地方自治法第199条第5項の規定に基づく随時監査（工事監査）

## 第2 監査の期日 令和4年2月7日（月）

松村川排水機場建設工事

松村川防潮水門建設工事

写真 6（工事記録写真より）

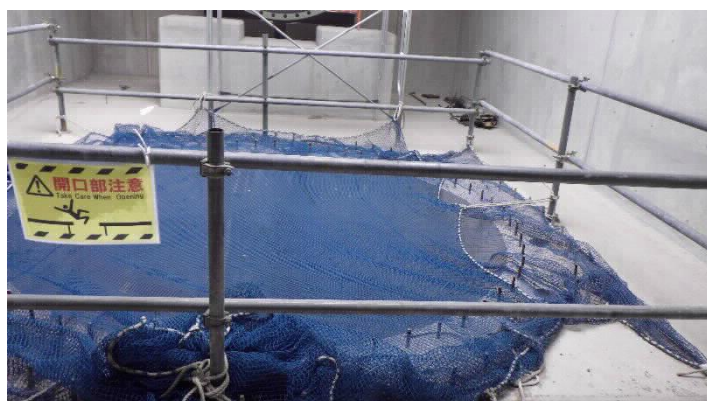
- ・ 施工体系図が掲示されている。（写真３）
- ・ 手摺脇に資材が散乱している。資材を置く場合は、手摺脇から１ｍ程度離して置くのが望ましい。資材の上に人が乗った場合、手摺高が資材の高さ分低くなってしまうからである。（写真４）
- ・ 型枠材が手摺とほぼ同じ高さに積まれている。手摺にネットが張られていないので資材が落下する可能性がある。（写真５）
- ・ 工事記録写真では、吸水槽のポンプ配管穴の開口養生が全くされていない。このよ

うな工事写真を提出するのは、施工者として安全意識が低いと言わざるを得ない。

(写真6) 【安衛則 518 条 2 項】

写真 1 1

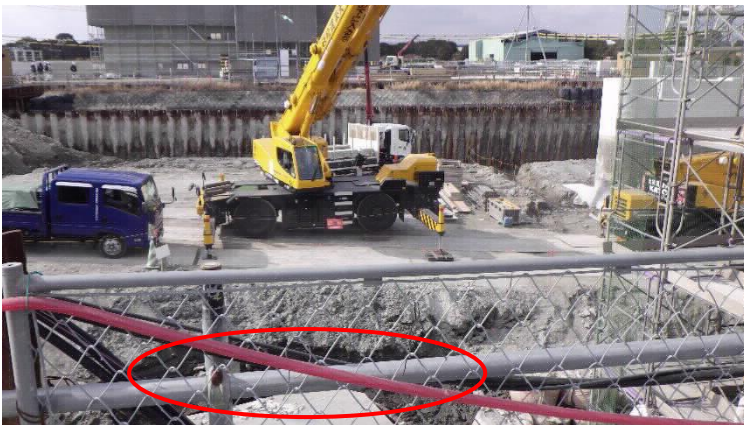
- ・ 建設業の許可票、施工体系図が掲示されている。(写真8)
- ・ 労災保険関係成立票、建退共加入票などが掲示されている。(写真9)
- ・ クレーンブームと高圧線の間隔を毎日計測し、電線からの安全距離の確保に努めている。(写真10)
- ・ クレーン足元の法面が崩れている。大型土嚢を用いて対策すべきである。  
(写真11) 【安衛則 157 条】
- ・ 開口養生が不完全である。おそらく、開口部の深さが浅いためだろうが、転落事故が発生する可能性があるので、対策すべきである。(写真12)  
【対策方法：「開口部注意」と表示し、養生蓋に滑り止めを付ける。また、人が乗って折れ曲がるような蓋では良くないことは言うまでもない。】(図1)
- ・ 防潮水門操作室床部の周りの柵が低く、墜落する可能性がある。(写真13)  
【安衛則 519 条】
